Assunto: Questionamento de 23/03/2022 – Guimarães Comercial

Assunto: **Pregão Presencial nº 011/2022**
De: <comercial@comercialguimaraes.com.br>
Para: 'Licitação e Contratos - SAE Ourinhos'
<licitacoes@saeourinhos.sp.gov.br>
Data: 23/03/2022 12:41
Prioridade: **Mais alta**

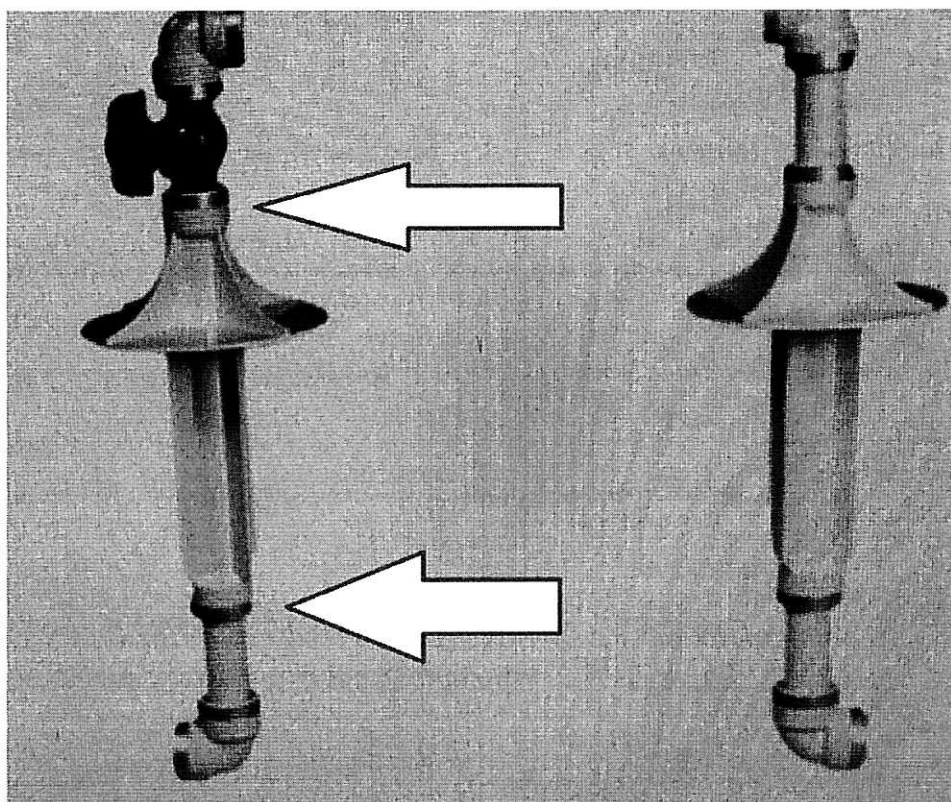
Venho, solicitar a gentileza de nos encaminhar uma foto/imagem do Kit Cavalete descrito nos itens 01 e 02, pois a descrição do item está confusa, visto que não existe coluna de entrada e de saída fêmea/fêmea.

Informamos que em relação ao questionamento a coluna de entrada e saída fêmea/fêmea existe, conforme imagem anexada.

Para garantir que nesta e nas futuras licitações esse tipo de confusão não ocorra, estamos alterando o descritivo do KIT CAVALETE, porém informamos que essa alteração não modifica a cotação de preços.
